Assunto: Solicitação IPE nº 70257/2024 - AMPLIAÇÃO DO SISTEMA DE ESGOTAMENTO SANITÁRIO DO MUNICÍPIO DE ANÁPOLIS-GO BACIA CATINGUEIROS

PARECER SEMAD/PEAMP-14700 Nº 4/2024

Figura 1. Localização das áreas solicitadas para a supressão de vegetação nativa (em vermelho). A área em verde representa a Zona de Proteção de Nascentes e a área marrom indica a Zona de Adensamento Urbano da APA João Leite.

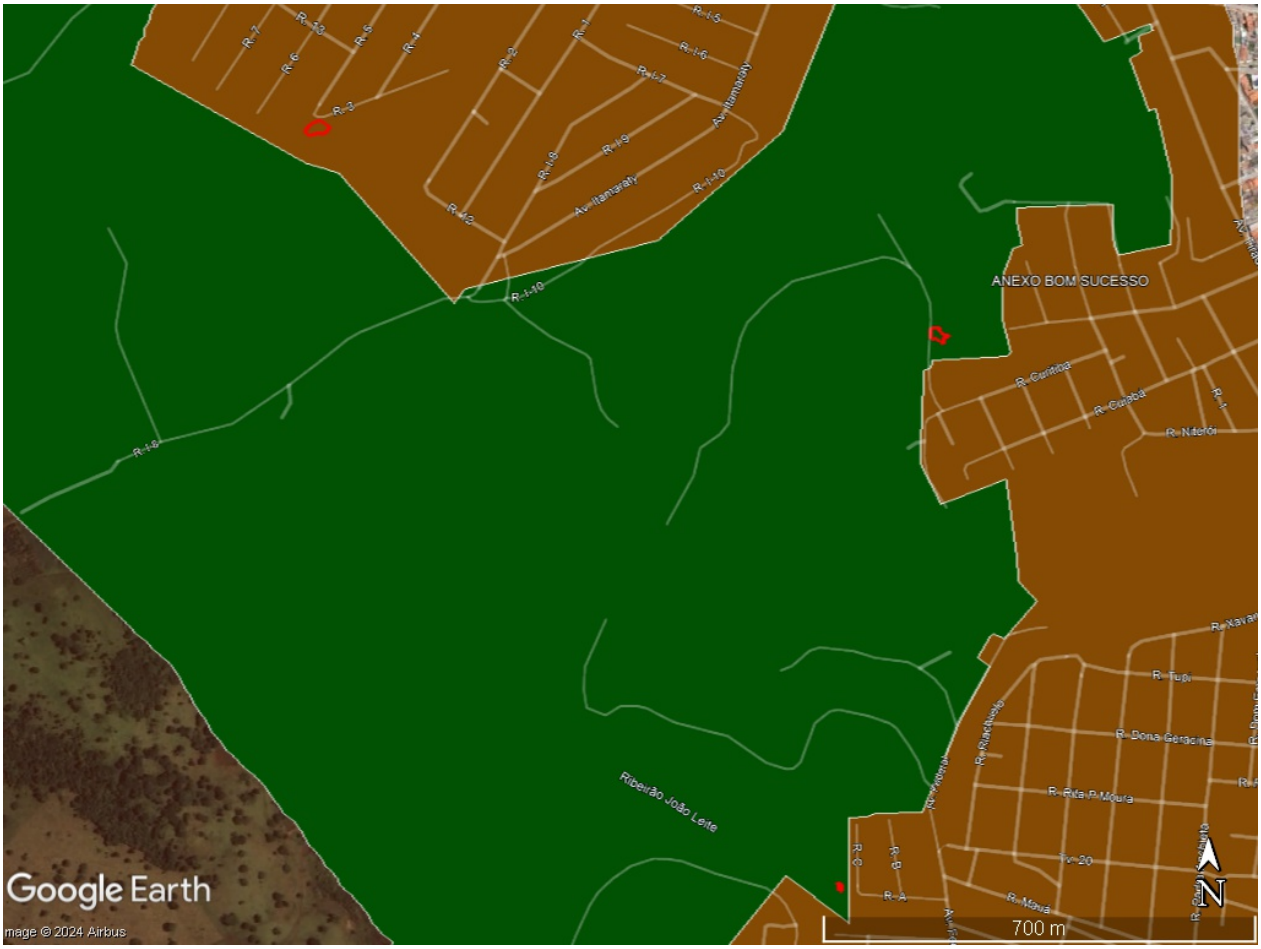
De acordo com a delimitação apresentada, o empreendimento será instalado nas proximidades da área urbana do município de Anápolis. A área pleiteada está inserida na Zona de Proteção de Nascentes e na Zona de Adensamento Urbano da APA João Leite, conforme indicado nas Figuras 1 e 2.

Como mencionado, a área pleiteada está inserida na Zona de Proteção de Nascentes e na Zona de Adensamento Urbano da APA João Leite. O Plano de Manejo estabelece as seguintes proibições para a Zona de Proteção de Nascentes:

Em atenção às normas estabelecidas pelo Plano de Manejo da APA João Leite, indico a necessidade de alteração nas medidas de compensação florestal apresentadas. Conforme mencionado, **as medidas de compensação florestal devem ser realizadas no interior da APA João Leite, preferencialmente no interior da Zona de Proteção de Nascentes, ou então na Zona de Uso Sustentável.**
